Oppdragsgiver	Navn Smalvollveien 65 Eiendom AS	Kontaktperson Geir Arne Becker (Mellbye Arkitektur Interiør AS)
Oppdrag	Nummer og navn 25312 Oslo, Alna – Skred- og flomfarevurdering for gbnr 119/6	Oppdragsleder Nils Arne Walberg
Dokument	Nummer 25312-01-1 Utført av Pål Lohne	Dato 2025-05-30 Kontrollert av Hans Georg Grue

Utredning av sikkerhet mot skred i bratt terreng

UAVHENGIG KVALITETSSIKRING AV SKRED I
BRATT TERRENG

Tilsvar på uavhengig kvalitetssikring- Skredfarevurdering for Smalvollveien 65

Figur 4: Figur hentet fra 25312-02-1 som viser feltgrensene til Haugerudbekken ved kartleggingsområdet inndelt etter hva som tilføres via ledningsnett og hva som naturlig drenerer til bekken ut ifra topografi.

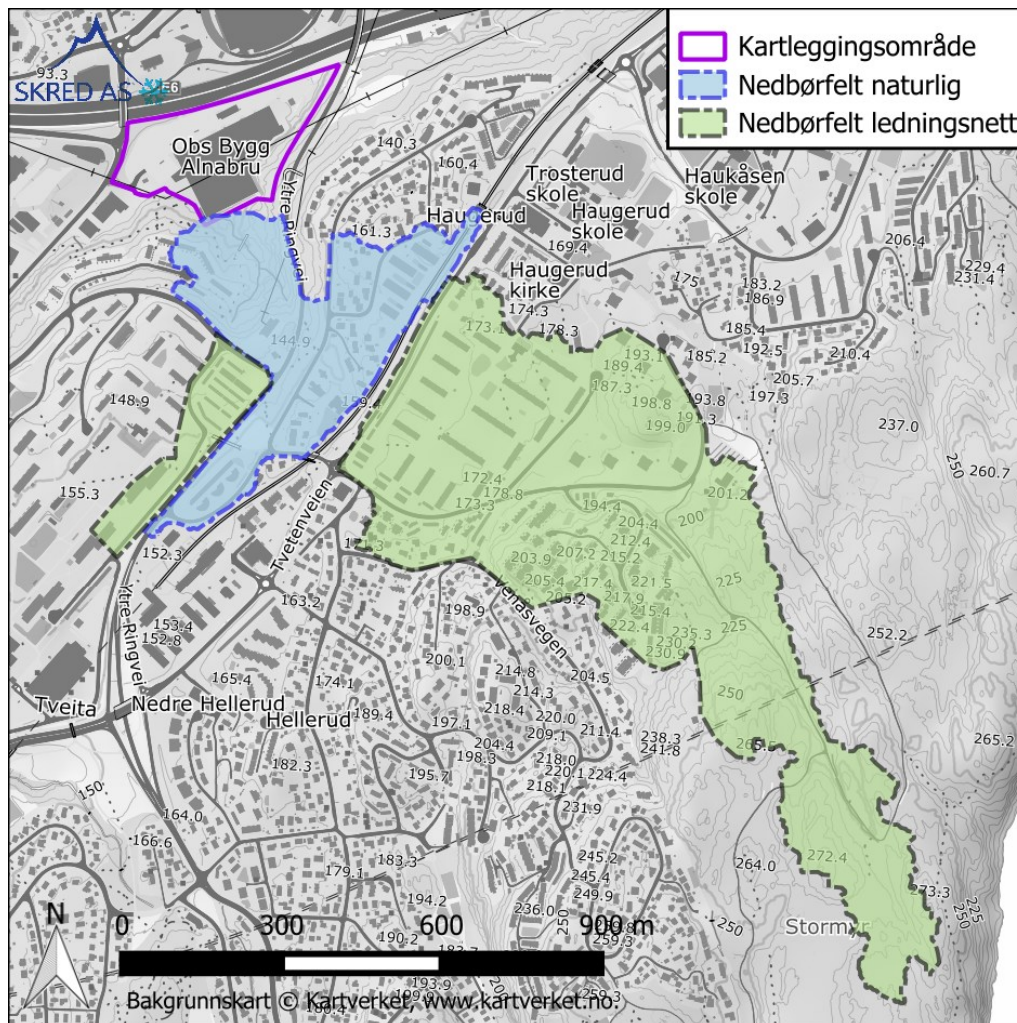
Tema	Status	Kommentar
Kap.2.1 Topografi	OK	Dekkende beskrivelse. Helningskart med 1 m oppløsning er gitt.
Kap. 2.2. Avrenning	ANM	Savner en figur til kap. 2.2 som viser det omtalte nedbørfeltet til Haugerudbekken. Vanskelig å følge argumentasjonen uten kart. Bør oppgi størrelse på feltet samt helning framfor betegnelse «lite» og «jevnt bratt» som er subjektive størrelser.
Kap. 2.3. Geologi	OK	Dekkende beskrivelse. Bruk lik betegnelse for strøk og fall målinger for å unngå forvirring for leser (først omtalt stupretning og stupning, så fallretning og fall). Hva slags lineasjon er beskrevet? Menes fall og fallretning? (70-90 grader mot vest-sørvest)
Kap. 2.4 Flyfoto	OK	
Kap. 2.5 Skog	ANM	Savner et kart som viser utbredelse og tetthet av skog i påvirkningsområdet, da skog iht. veileder har betydning også for utredning av jord- og flomskred samt utløp steinsprang. Det må beskrives hvilken effekt dagens skog har på jord- og flomskred.

Avrenningsmønster er beskrevet i detalj i flomfarevurdering (25312-02-1). Det er det beskrevet at t-banesporet avskjærer den naturlige flomveien fra boligområdet øst for Tvetenveien. Samt at nedbørfeltet til Haugerudbekken er lite og har en jevn bratt gradient i nedre del, og er noe slakere i øvre del. Feltet er i hovedsak dominert av skog i øvre og nedre del med boligområder i midtre del som tilføres via ledningsnett. Det er få/ingen flattere områder eller innsjøer som vil bidra spesielt med naturlig flomdempning foruten skogsområdet helt øverst i feltet. Feltet er ikke påvirket av regulering. Feltet forventes å ha en rask avrenningskarakteristikk.

ID	Tema (UKS)	Status (UKS)	Skred AS' tilsvar
1.1.	Kap. 2.2 Avrenning	ANM	Det er lagt lite vekt på beskrivelse av avrenning da dette er godt dokumentert i flomfarevurderingen (25312-02-1). Figur med nedbørsfelt er tatt inn i skredfarevurderingen.
1.2.	Kap. 2.3 Geologi	OK	Beskrivelsene av lineasjon er hentet fra NGU sitt berggrunnskart. Det er ikke faglig riktig å benytte
